**ADENDO No. 5**

**TÉRMINOS DE REFERENCIA**

**"PROCESO DE SELECCIÓN DE RONDA COLOMBIA 2010"**

**13 de mayo de 2010**

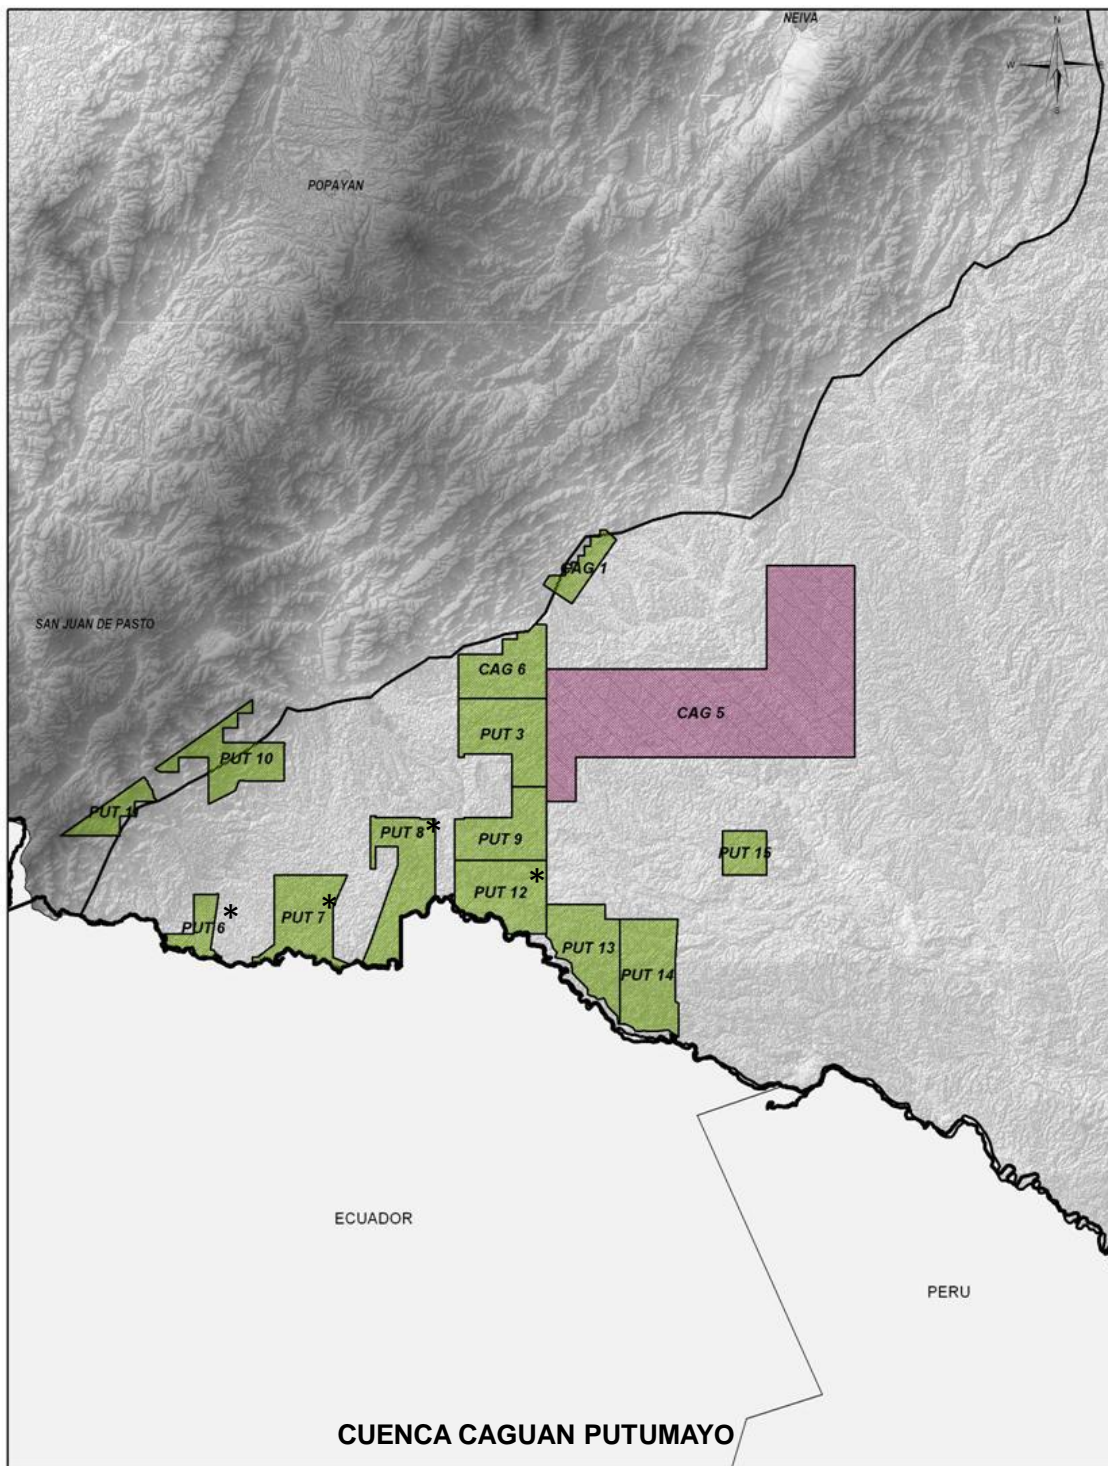
4. Se modifican los bloques de las cuencas Cesar- Ranchería: CR-2, Caguan – Putumayo: PUT-6, PUT-7 PUT-8 y PUT-12, Cordillera Oriental: COR-20, Llanos Orientales: LLA-38, LLA-39, LLA-42 y LLA-43, Catatumbo: CAT-1 y CAT-2, Los Cayos: CAYOS 4 y CAYOS 13, Choco: CHO N-1, Choco Off-Shore: CHO OFF-1, Colombia: CAYOS-9, Guajira:GUA-3 y GUA-5, Tumaco: TUM-3 y Tumaco Off-Shore: TUM OFF-2, en el anexo 2, así:

\* Bloque Modificado Límite Occidental

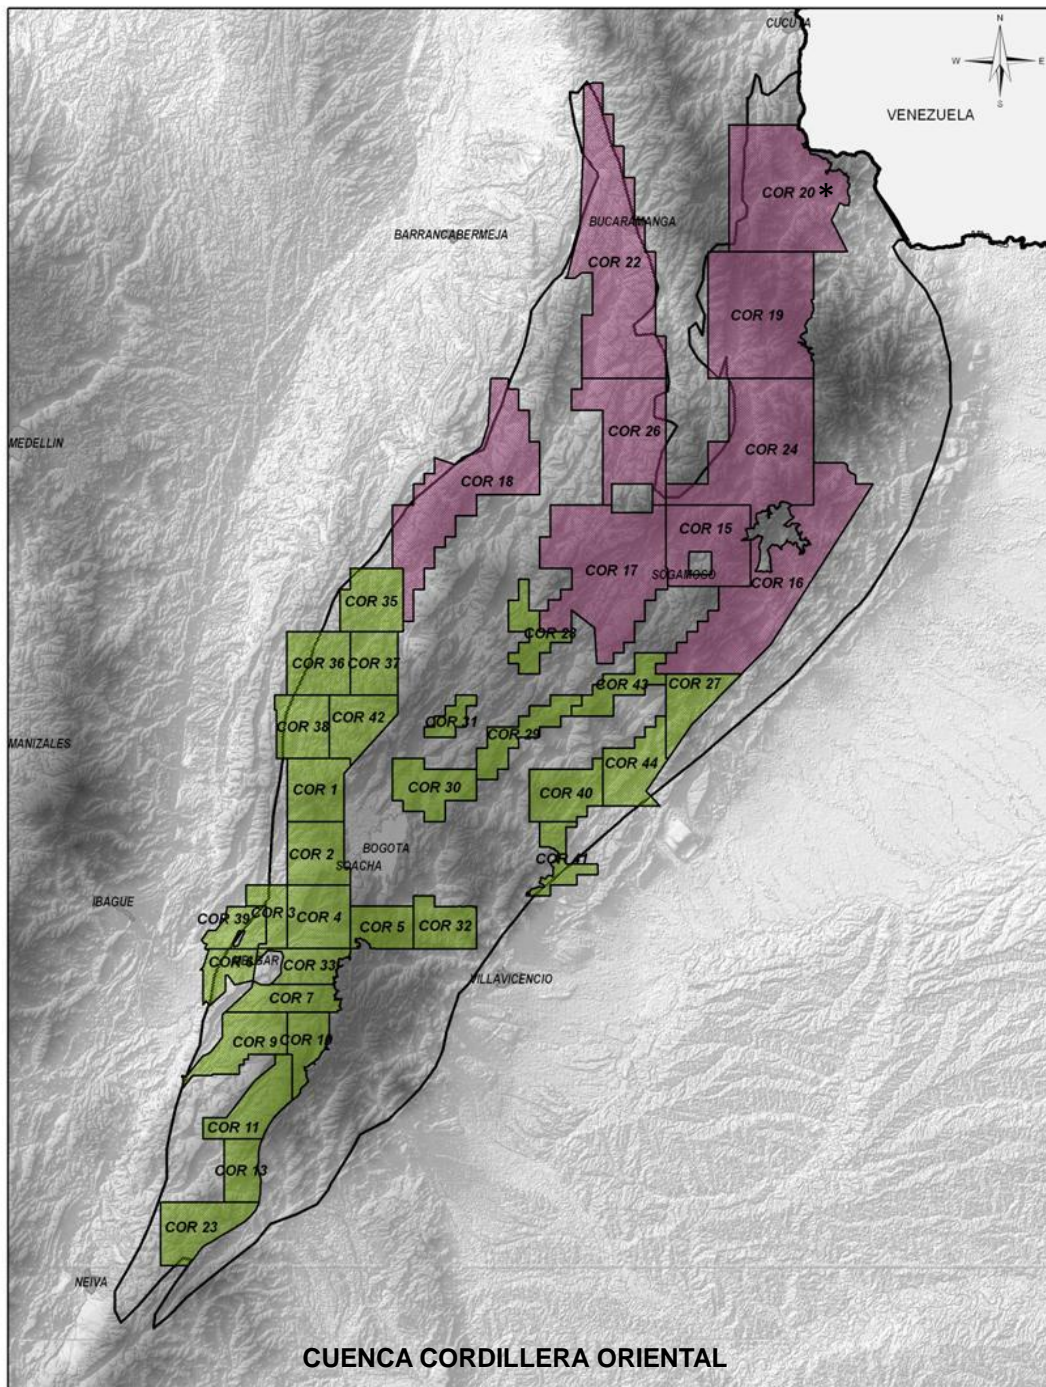
•Bloque Modificado Límite Sur

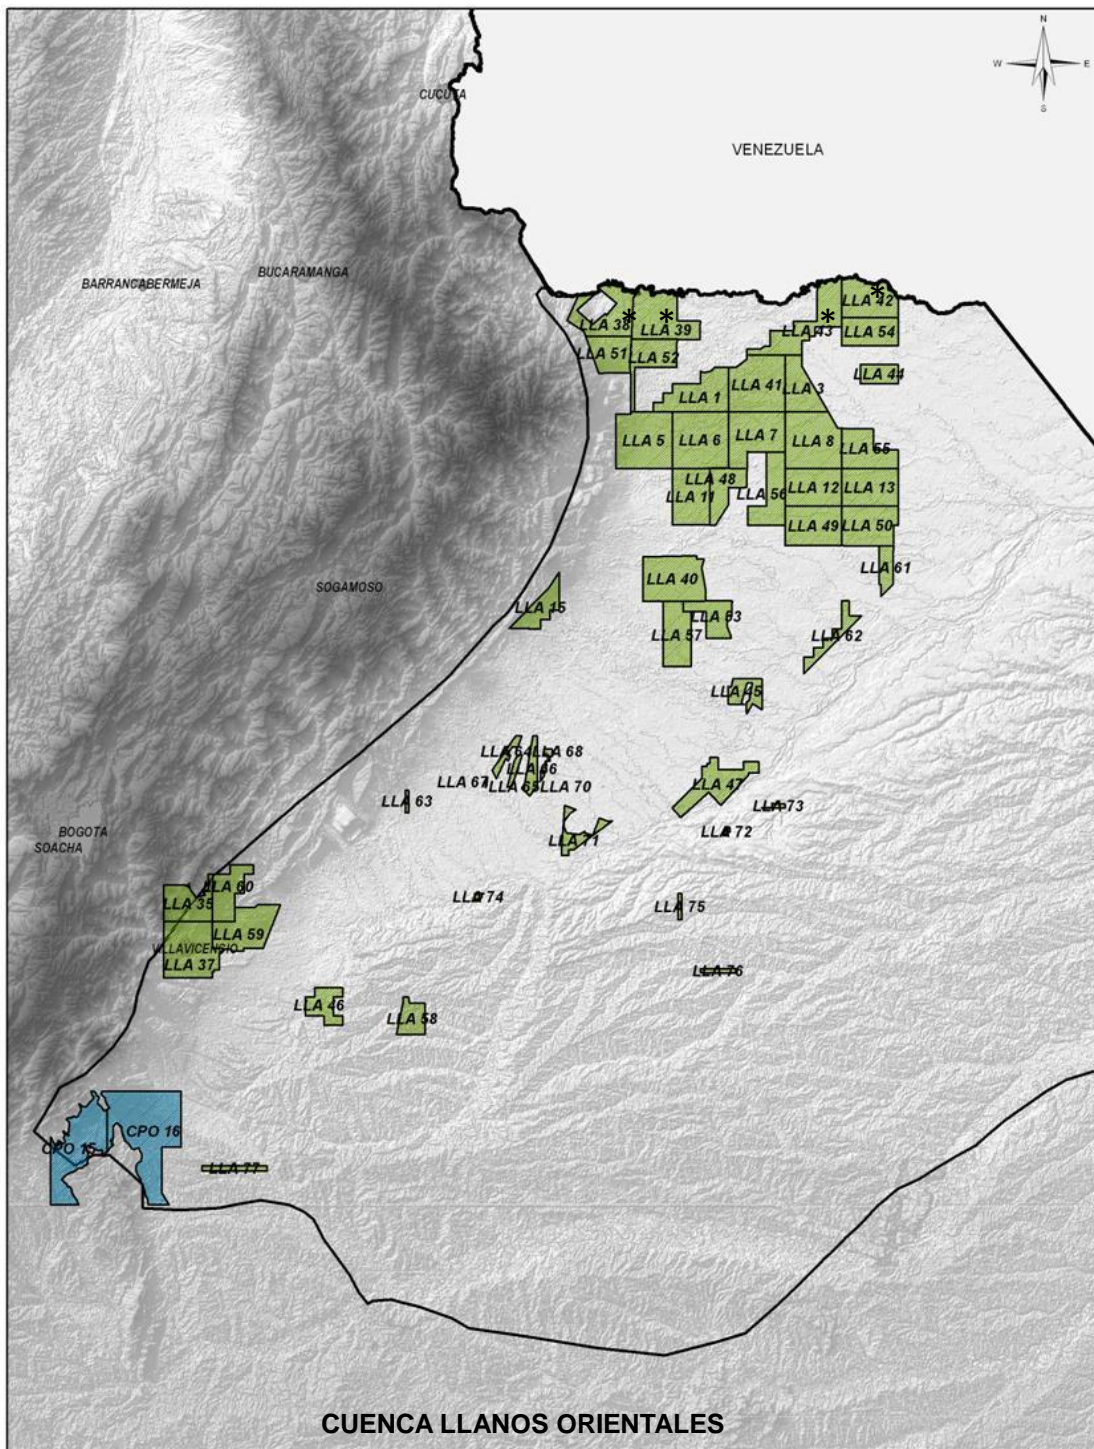
\* Bloque Modificado Límite Occidental

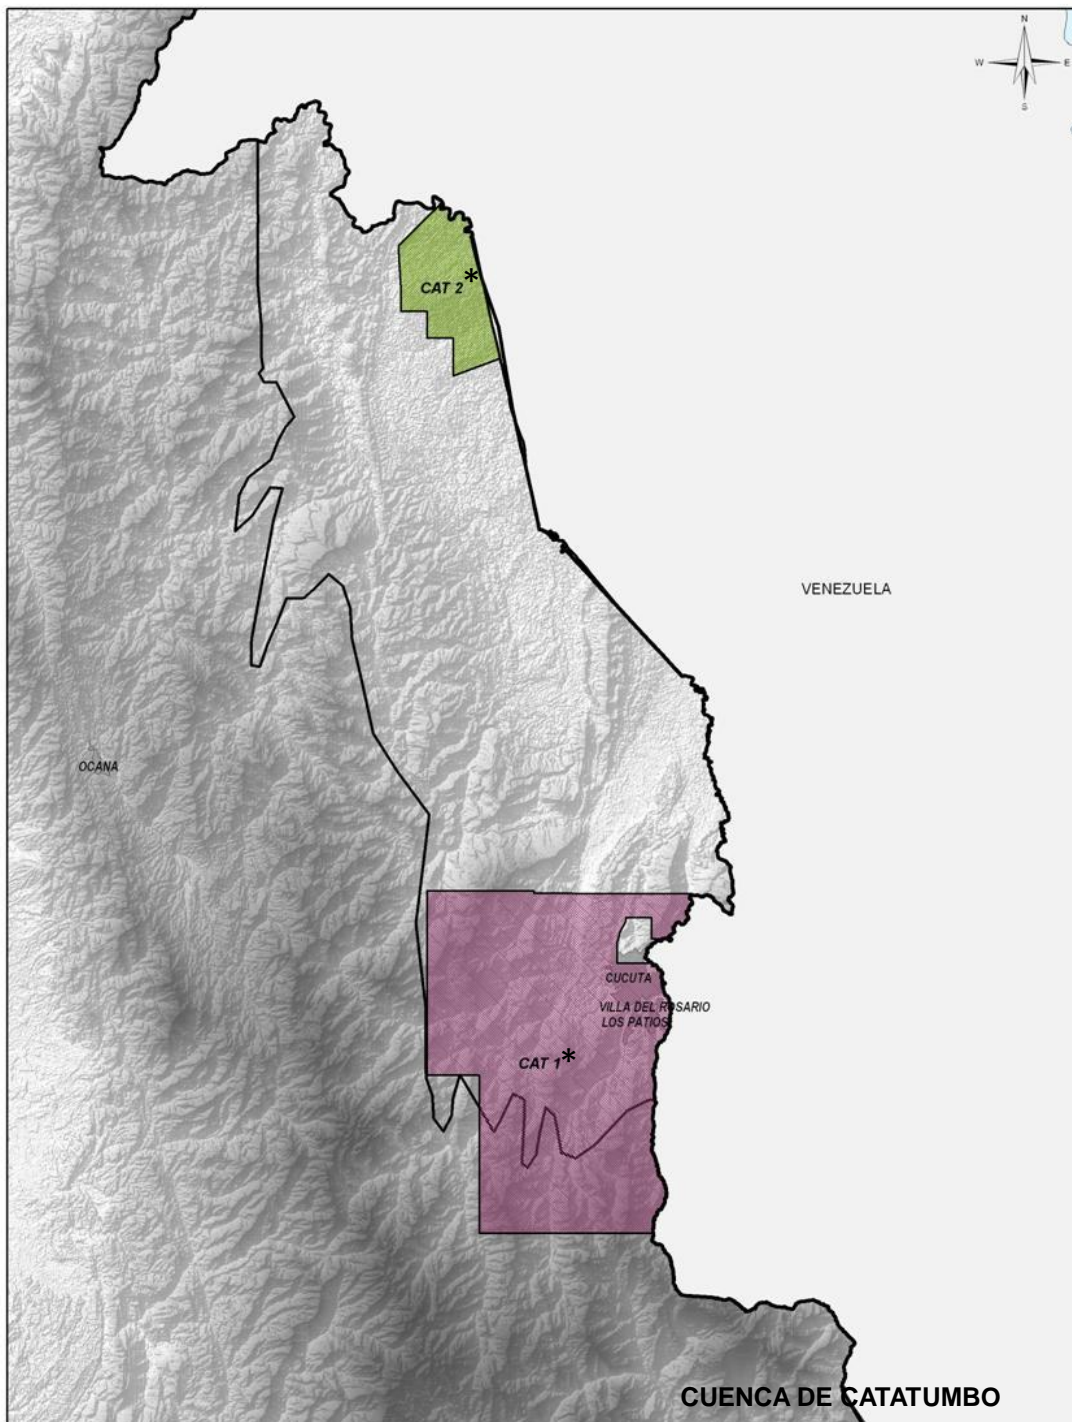
\* Bloque Modificado Límite Norte

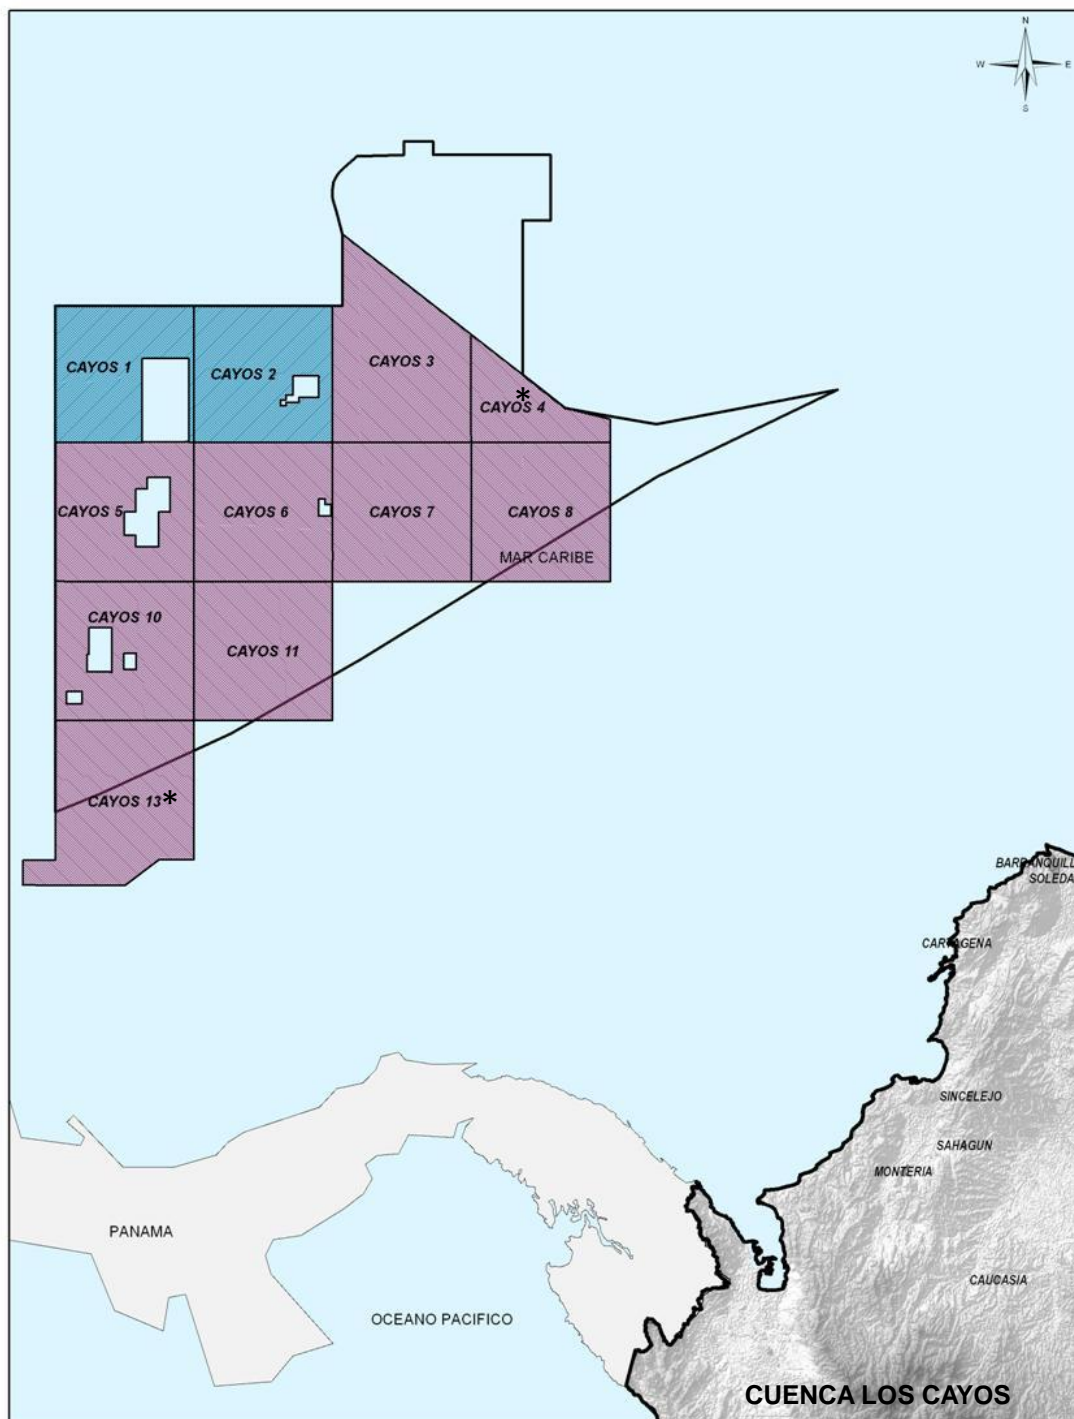
\* Bloque Modificado Límite Occidental

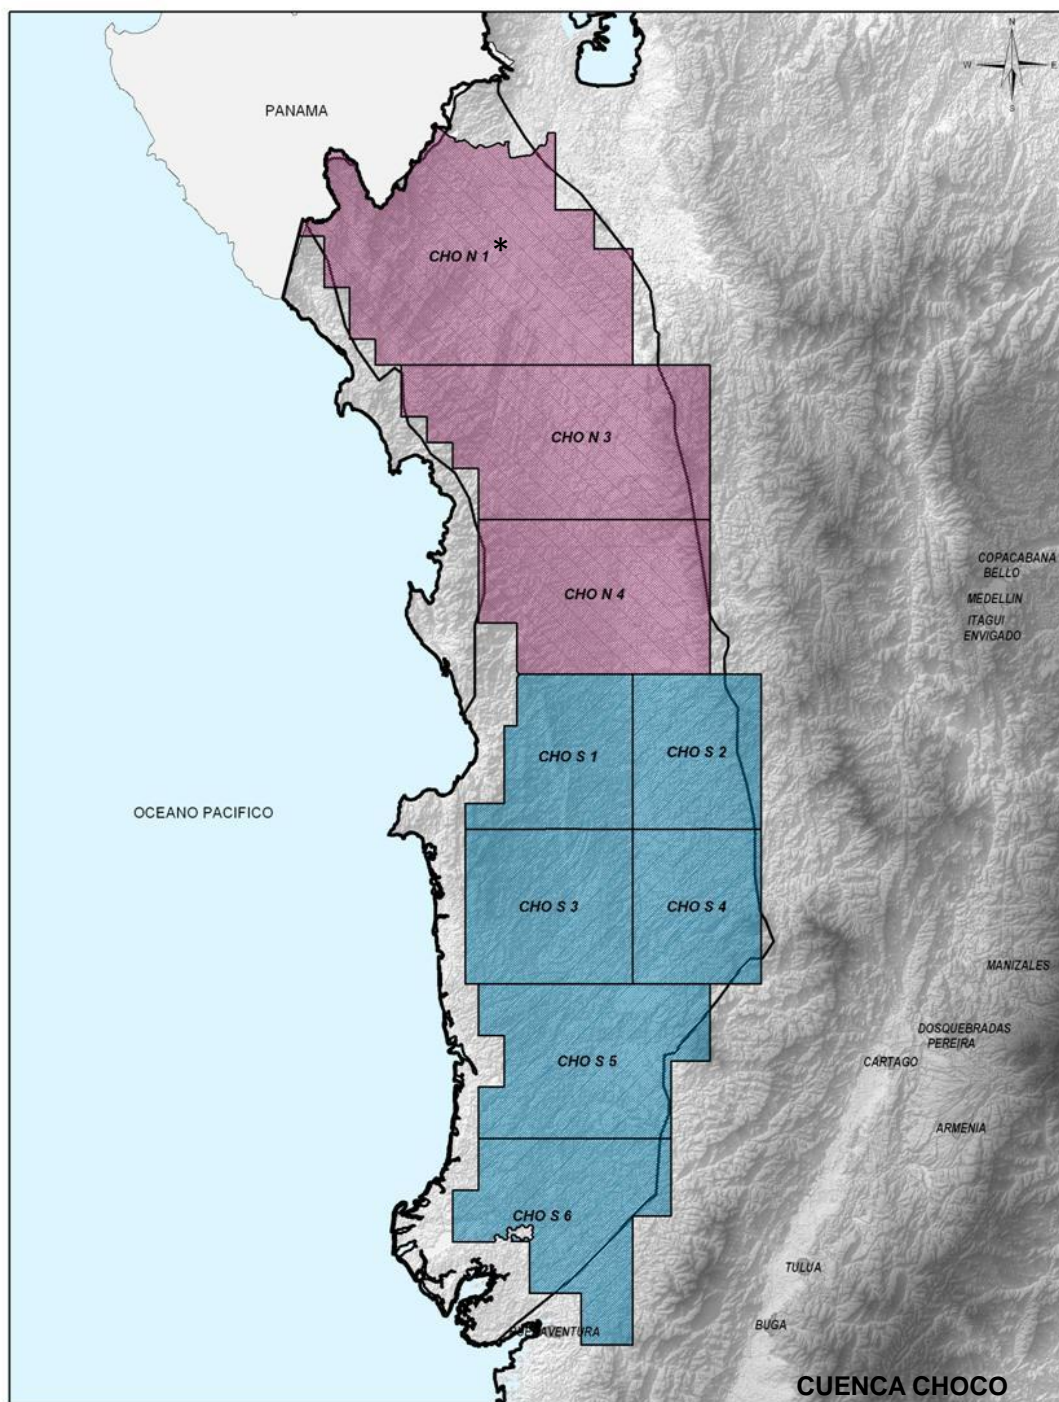
\* Bloque Modificado Límite Noroccidental

\* Bloque Modificado Límite Nororiental

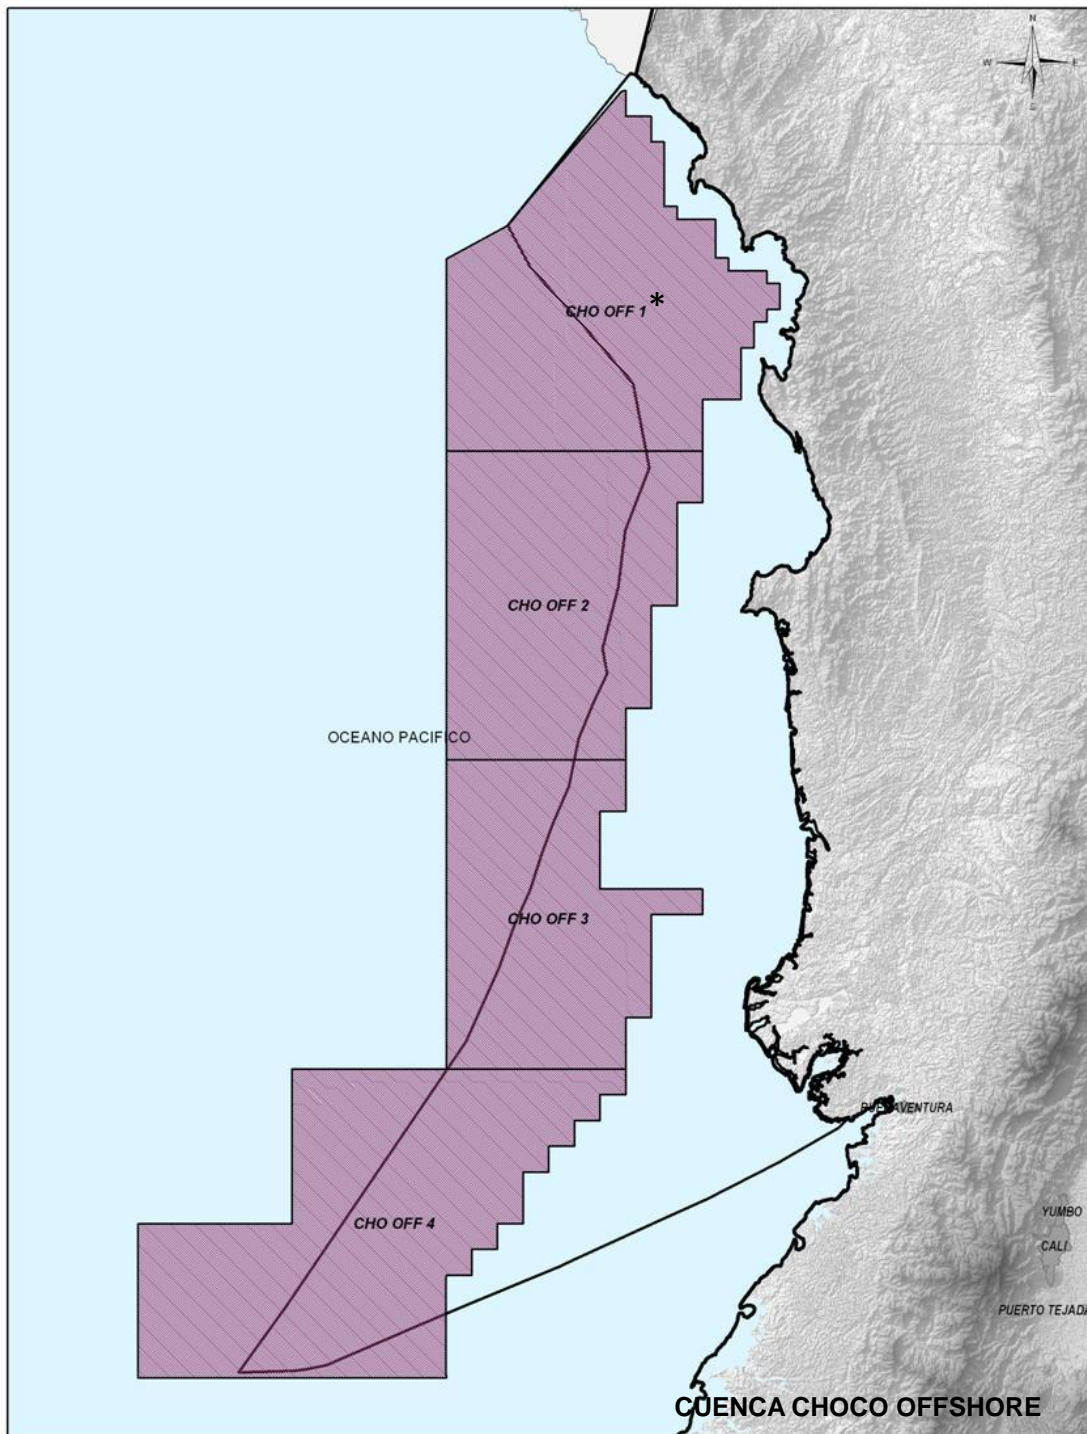
\* Bloque Modificado Límite Nororiental
